# CITTÀ DI PIOMBINO

## *Il Sindaco*

**Oggetto:** Istanza per il rilascio dell'autorizzazione alla costruzione e all'esercizio ai sensi dell'art. 5 del d.l. 50/2022 relativamente all'opera denominata FSRU Piombino e Collegamento alla Rete Nazionale Gasdotti in Comune di Piombino (LI). Proponente: Snam FSRU Italia. Parere del Sindaco di Piombino ai sensi del combinato disposto di cui al D.M. 5.9.1994 ed agli artt. 216 e 217 R.D. n. 1265/1934

rende il proprio **PARERE NEGATIVO**

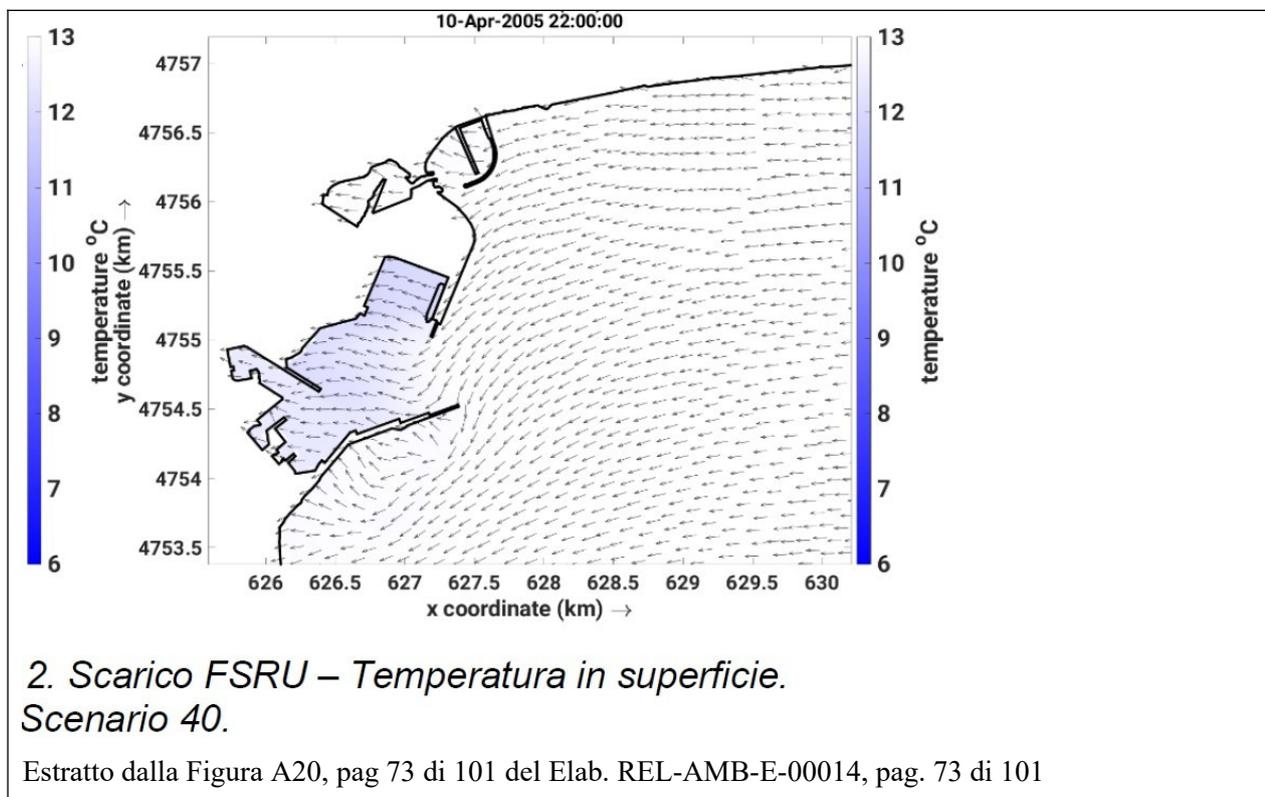
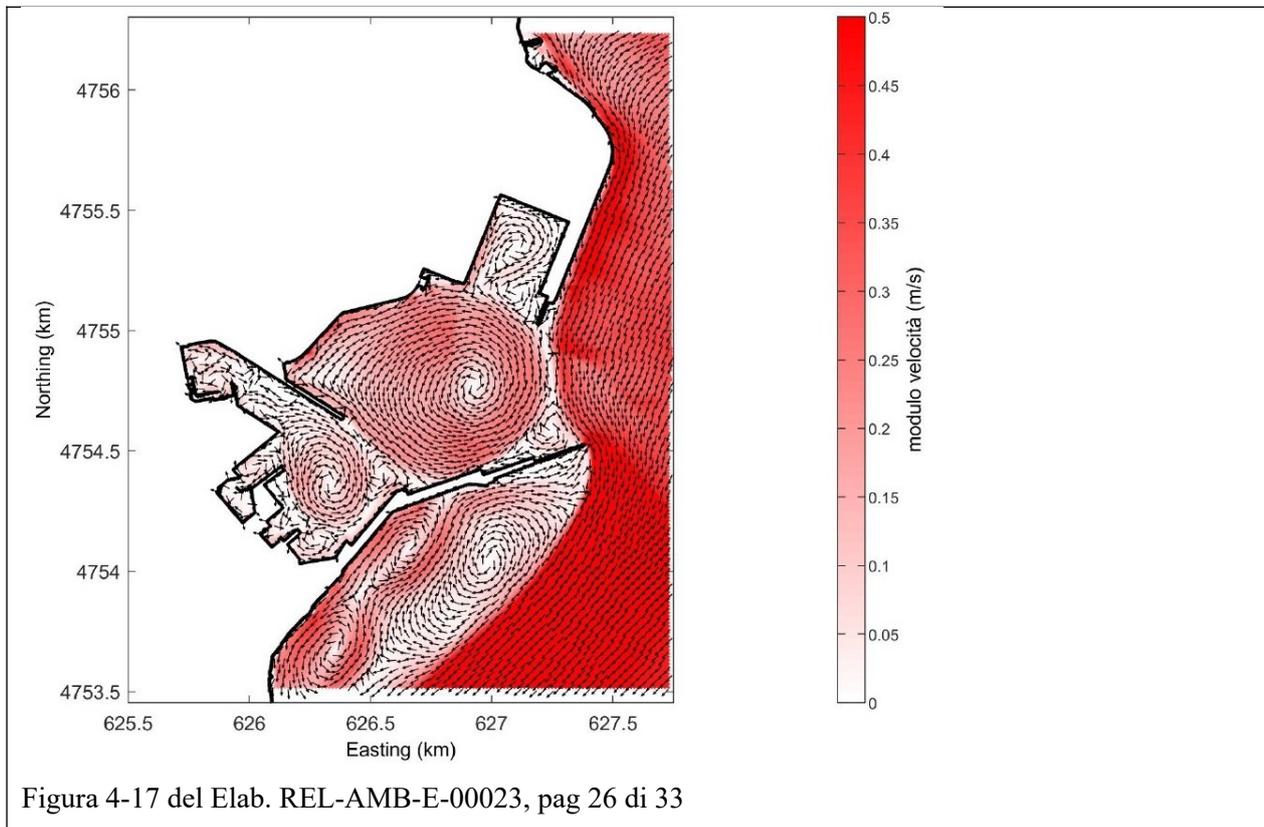
Comparando i modelli, si nota:

- a) entrambi sono volti allo studio delle correnti nel porto di Piombino
- b) entrambi si avvalgono dello stesso software
- c) i report utilizzano forzanti ambientali diverse:
  - 1- punti di osservazione hindcast DICCA – Università di Genova
  - 2- scenario con vento costante per tot. ore
- d) le mesh create per le analisi differiscono per forma e dimensioni
- e) i risultati dei due modelli in condizioni meteomarine comparabili differiscono nella zona portuale.

Nelle figure seguenti è mostrato come i due modelli diano risultati di corrente difformi, nonostante le stesse condizioni di partenza (vento dal primo quadrante Grecale, di intensità di circa 40 nodi). Mentre le condizioni al di fuori del porto di Piombino risultano comparabili, è evidente che le condizioni all'interno del porto, e conseguentemente nell'area di sversamento, siano non solo difformi ma opposte.

Nella figura A20 la corrente di superficie all'interno del porto ha direzione est-ovest, come sotto riportato.

Nella figura 4-17 risulta evidente che all'interno del porto vi è la formazione di correnti superficiali vorticose ben definite, che ruotano in direzione antioraria.

**Queste due simulazioni portano a risultati di variazione di temperatura dell'acqua e di concentrazione di cloro completamente opposte all'interno del porto.**

**Viste le difformità tra risultati di modelli diversi, i risultati sono da ritenersi inattendibili.**

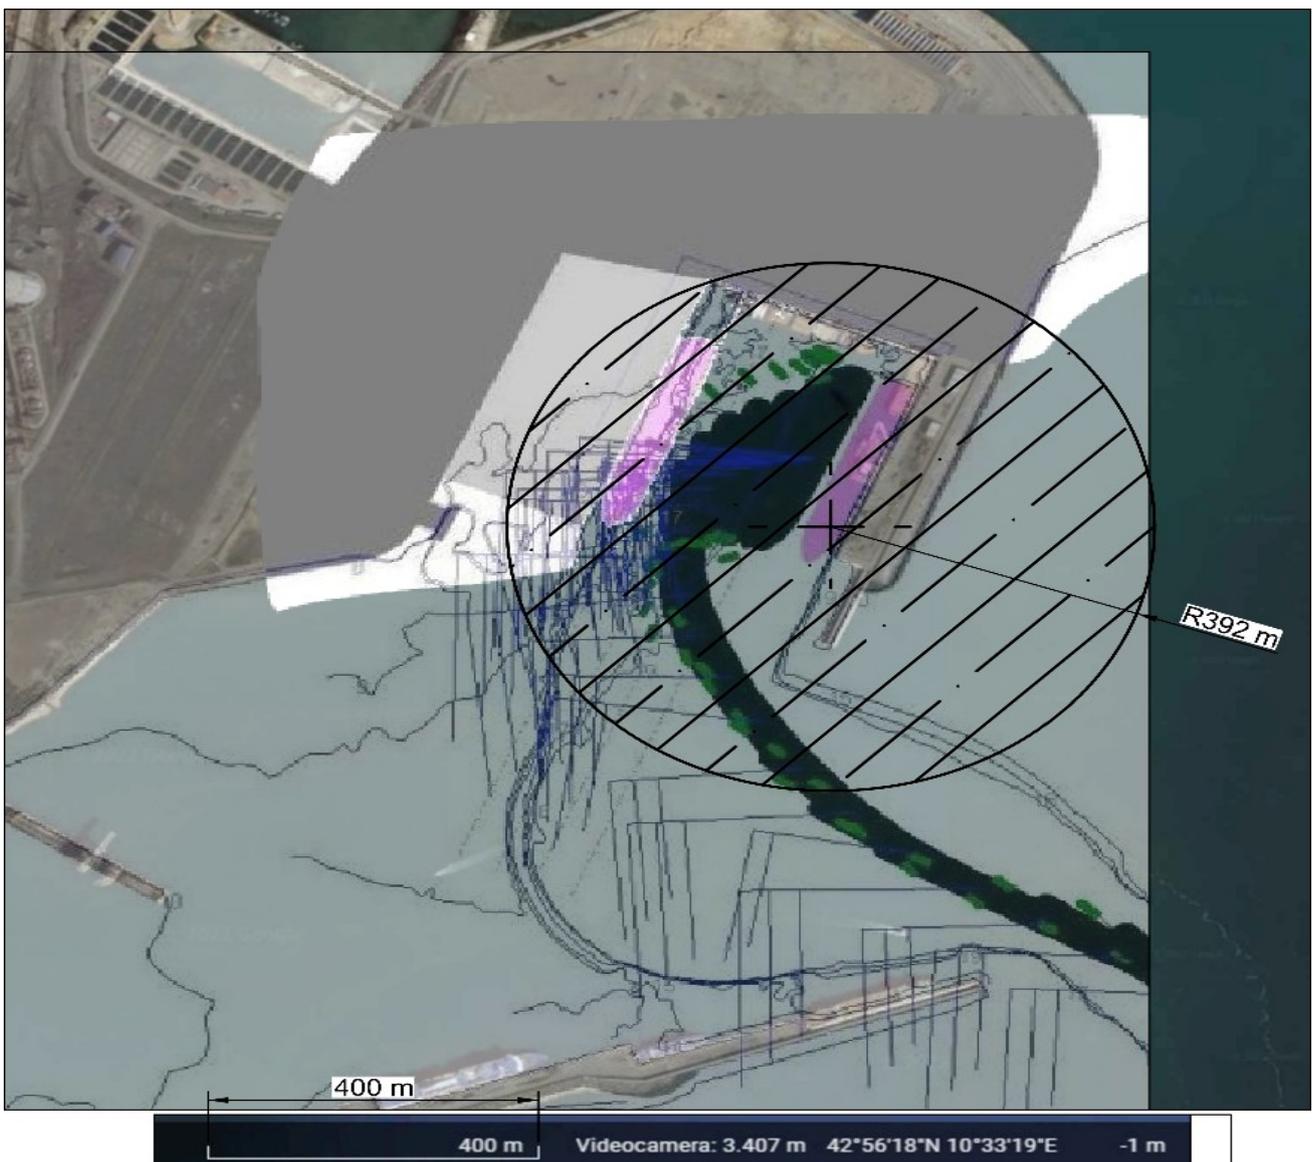
**Dall'analisi degli studi proposti, l'opera risulta peraltro del tutto incompatibile con la nuova**

**banchina OVEST.**

**Per valutare l'impatto, è necessario avere tutte le simulazioni per ogni tipo di nave, con tutti gli scenari, che comprendono anche la banchina OVEST.**

**Senza tali informazioni, i risultati sono da ritenersi inattendibili.**

**Figura 3.21: Dettaglio della FSRU con punto di prelievo e scarico delle acque del sistema di riscaldamento GNL**

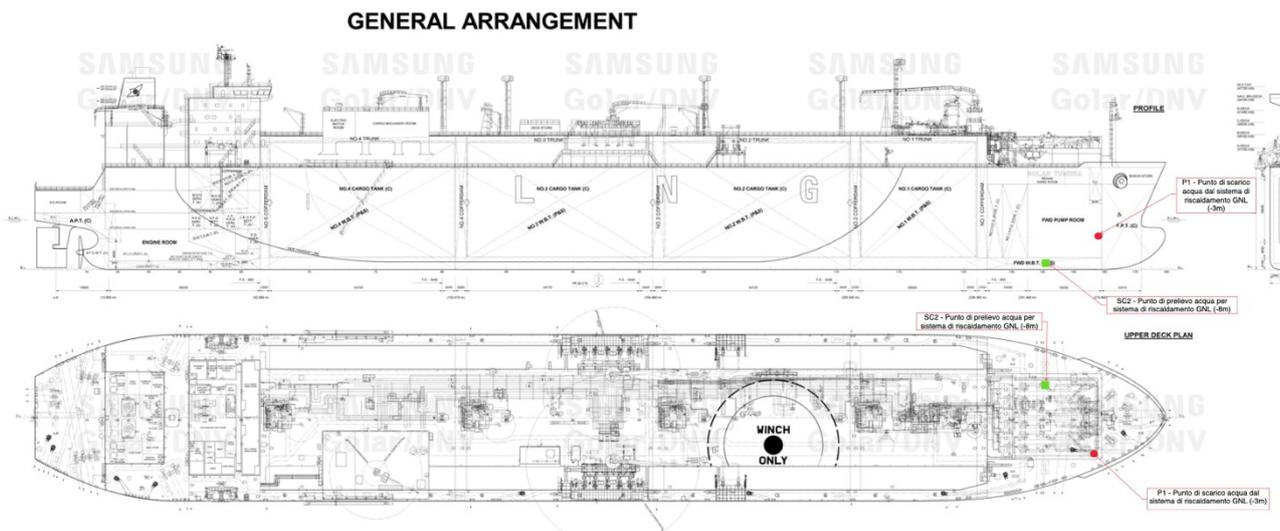
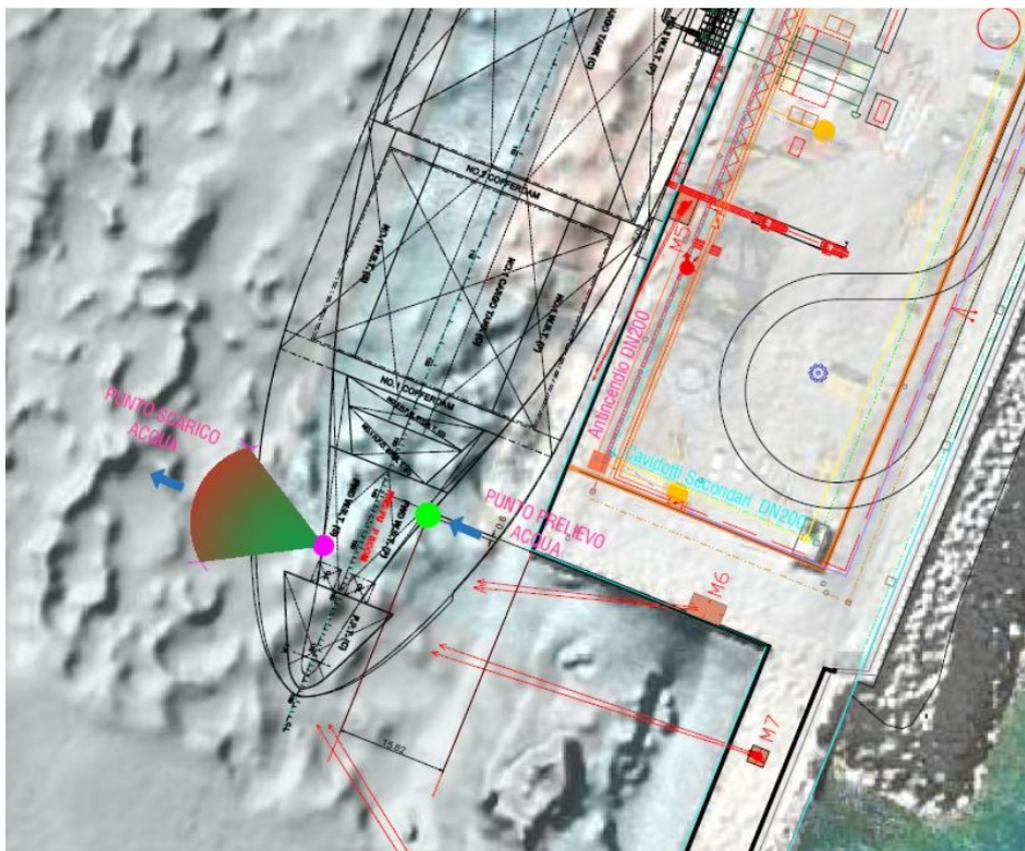
Inoltre, la relazione riporta che in tutti gli scenari meteo climatici inerenti alla soluzione progettuale 2 (quella scelta e riportata nelle immagini seguenti, con il punto di prelievo e il punto di scarico localizzati a quote differenti sullo scafo: SC2 (prelievo) a circa -8m e P1 (scarico) a circa -3m.)

Figura 20. Configurazione progettuale 2. Scarico FSRU – Temperatura sul fondale. Scenario 4.

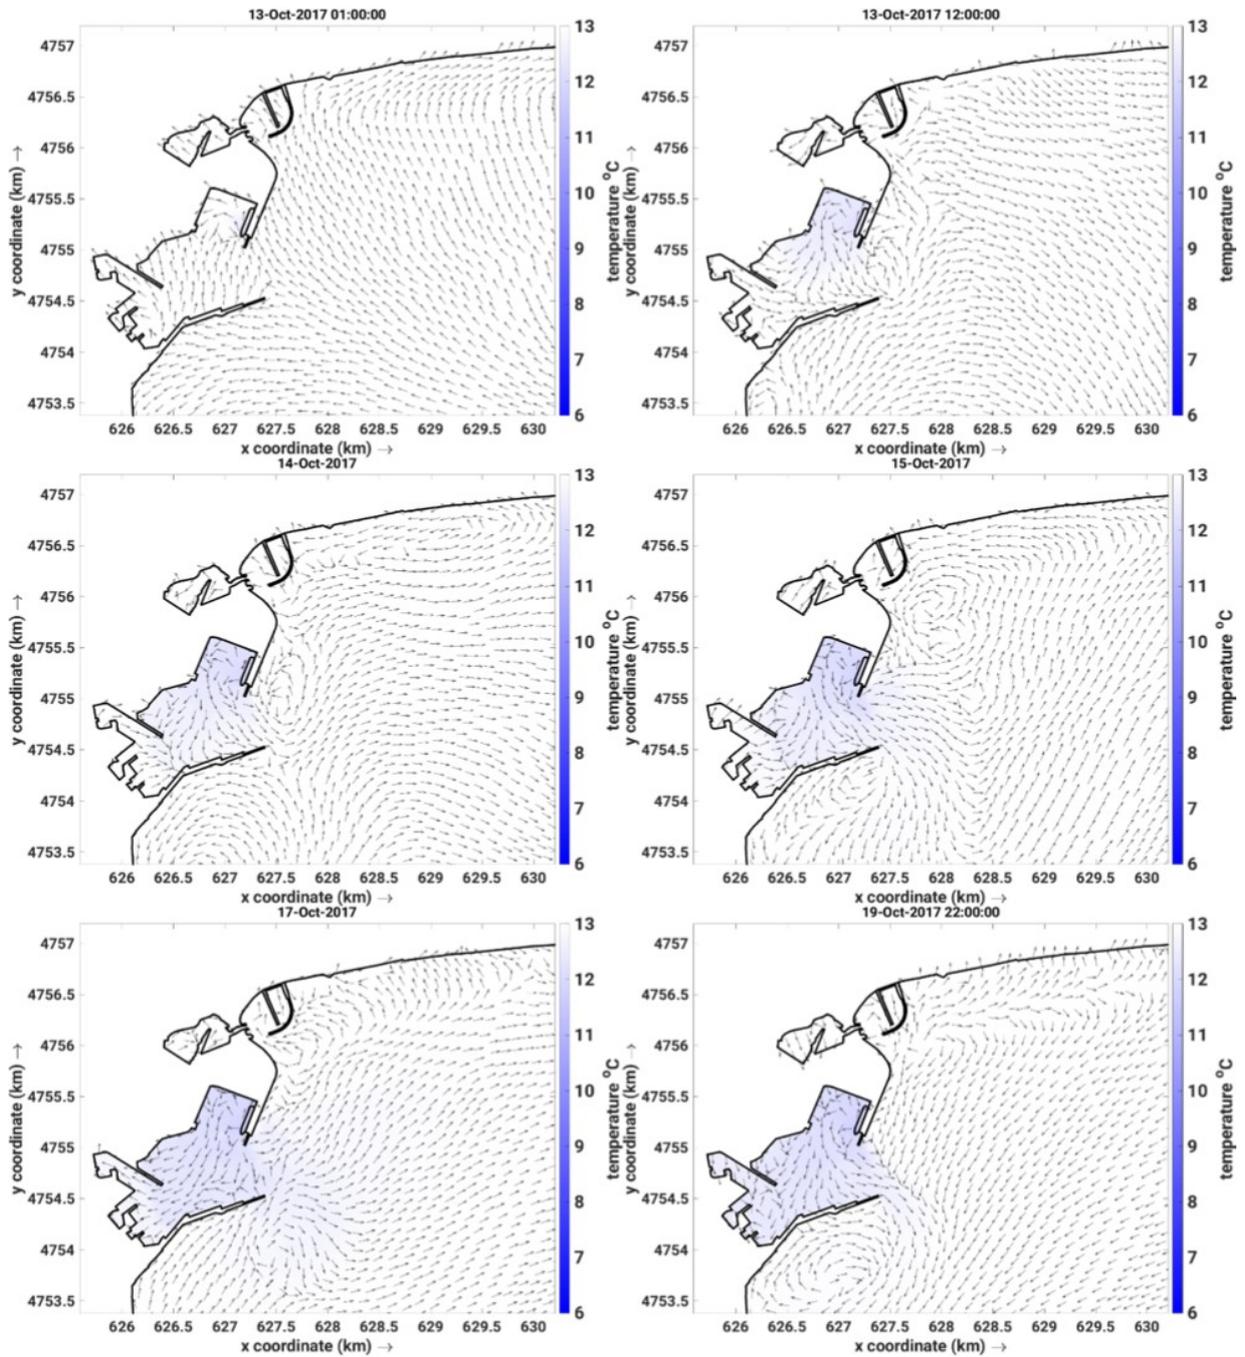
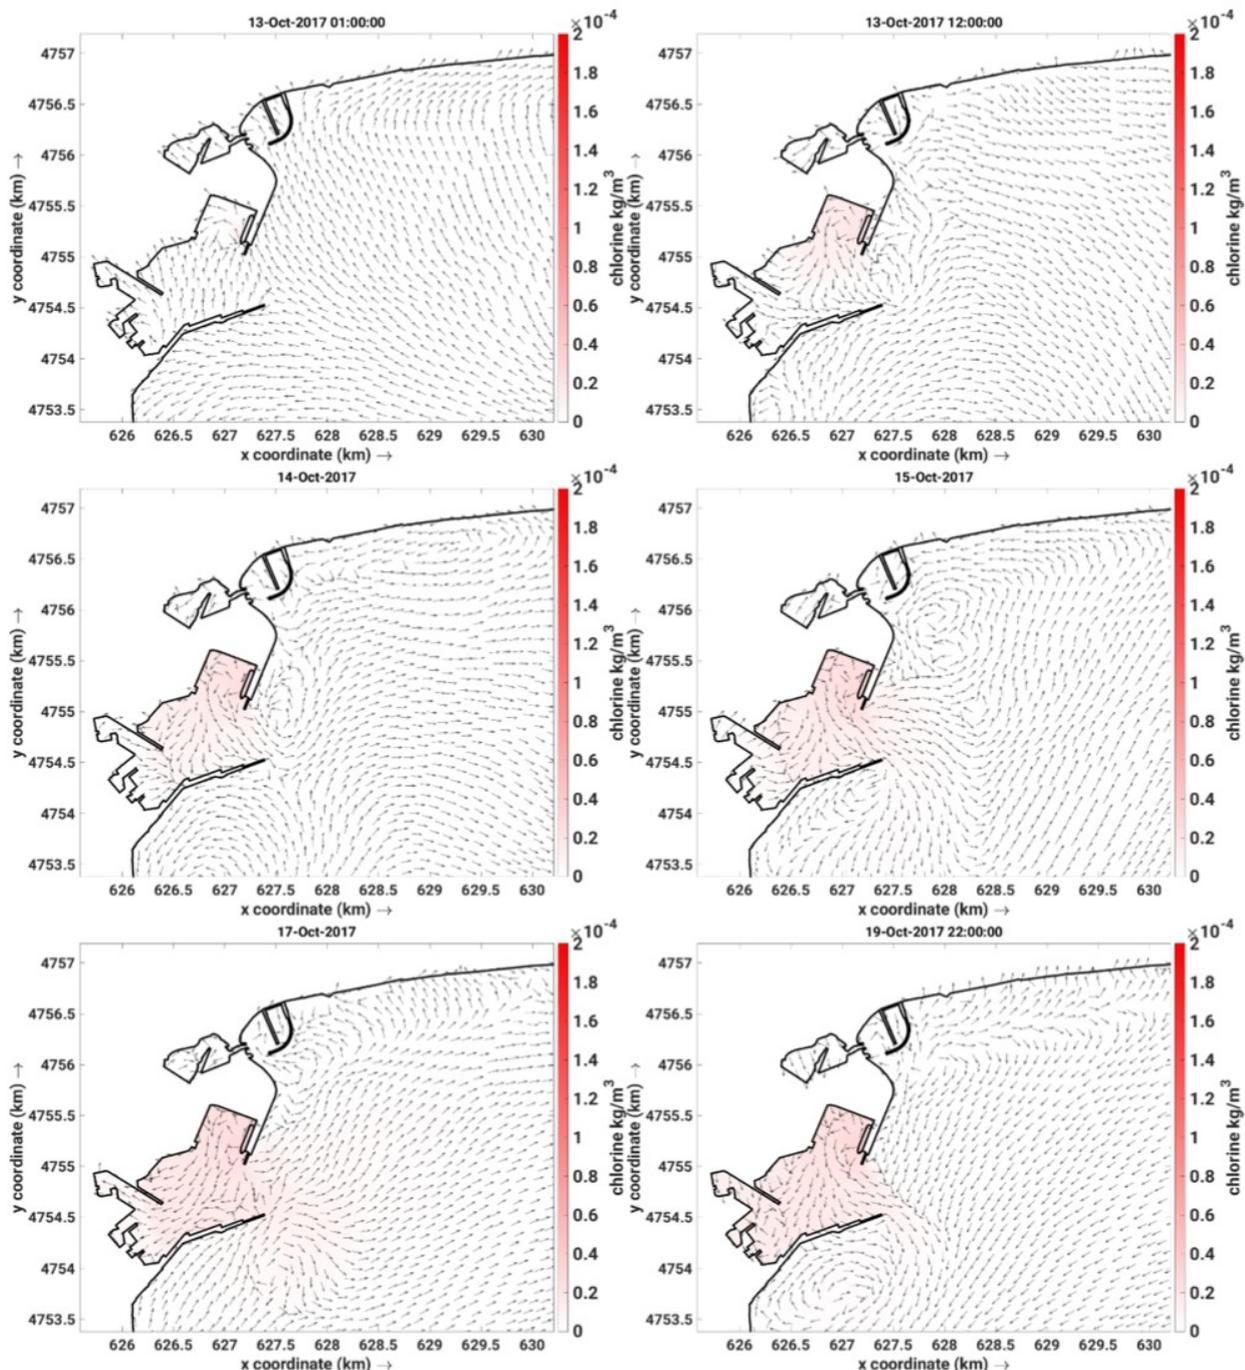
La lettura delle mappe risulta piuttosto difficoltosa, e certamente imprecisa, a livello di concentrazioni su punti precisi, inoltre tali scenari fanno riferimento alla dispersione in un arco temporale di una settimana. Sarebbe stata necessaria una simulazione su periodi più lunghi, in caso di prolungate condizioni avverse alla dispersione con ricadute sulle acque portuali e limitrofe.

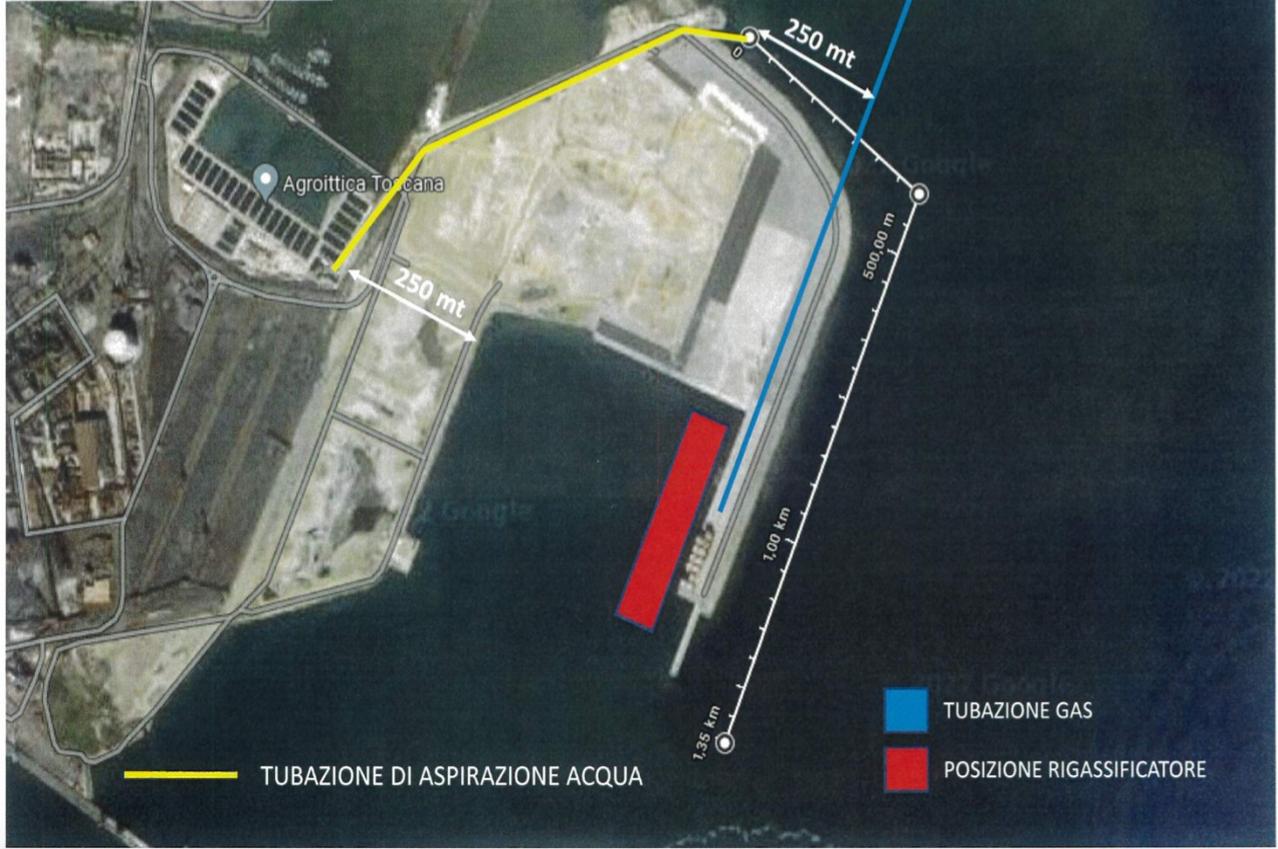
**Non vengono infatti minimamente considerate e dunque analizzate eventuali ipotesi di malfunzionamento degli strumenti di perforazione del sottosuolo che debbano richiedere un intervento di macchinari posizionati sul fondale marino o di eventuali rotture della condotta DN 1200 che parimenti richiederebbero un intervento diretto.**

In tali ipotesi sarebbe inevitabile la risospensione dei sedimenti marini e dunque degli inquinanti in essi intrappolati.
